SECRETARIA DA SEGURANÇA PÚBLICA
POLÍCIA MILITAR DO ESTADO DE SÃO PAULO
COMANDO DE POLICIAMENTO DO INTERIOR 2

ESTÁDIO
"NABI ABI CHEDID - NABIZÃO"

LAUDO DE SEGURANÇA
Nº 34ºBPMI-004/30/19

CROQUI:

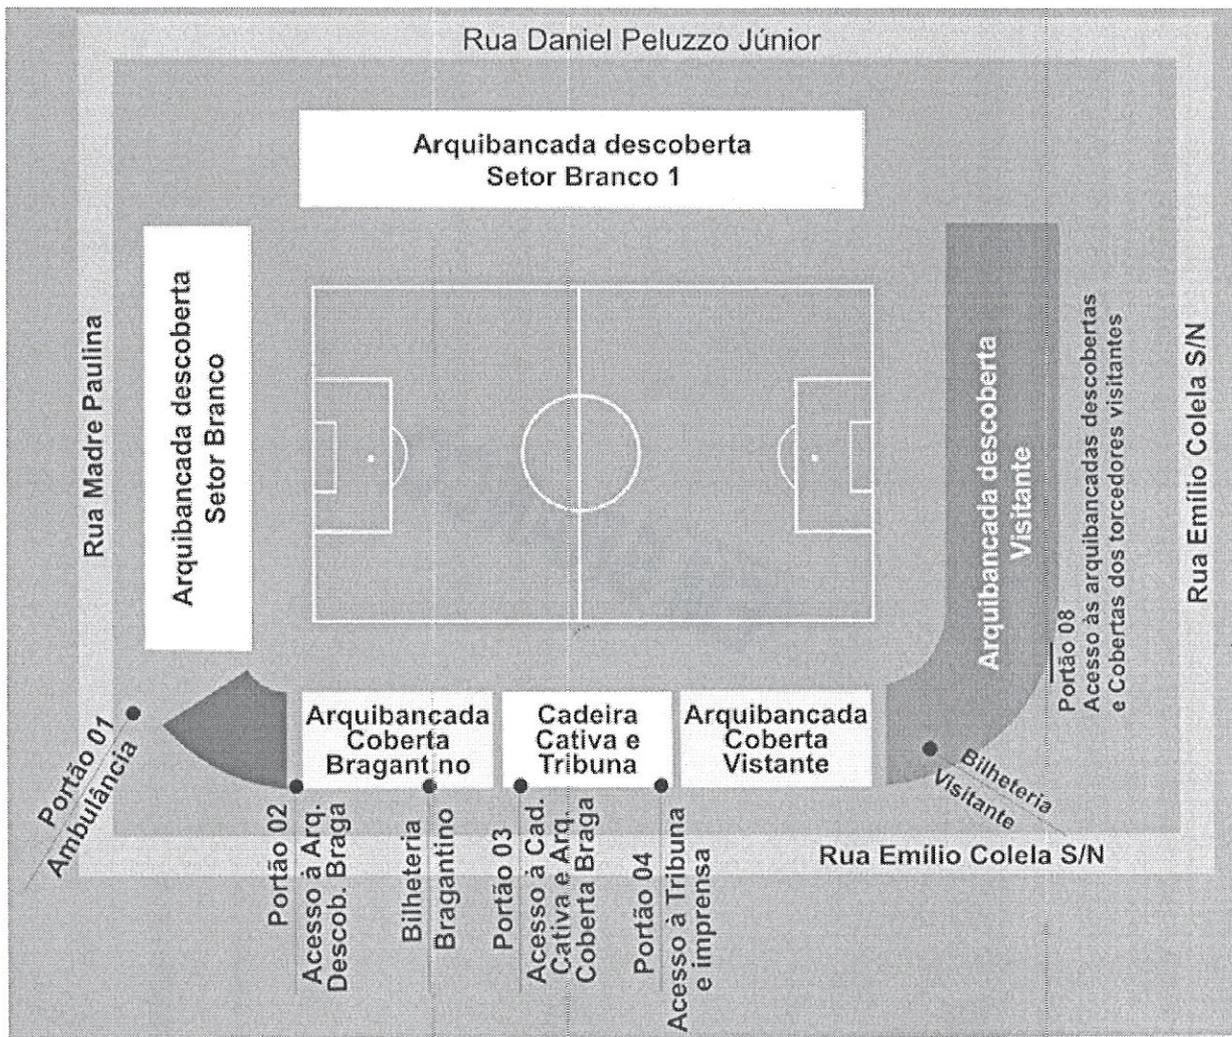
2.2. Existem entradas distintas para torcidas?	SIM	NÃO
	X	
Observações: Conforme Croqui do Estádio.		
2.3. O estádio possui acesso restrito para chegada dos árbitros?	SIM	NÃO
	X	
Observações: Conforme Croqui do Estádio.
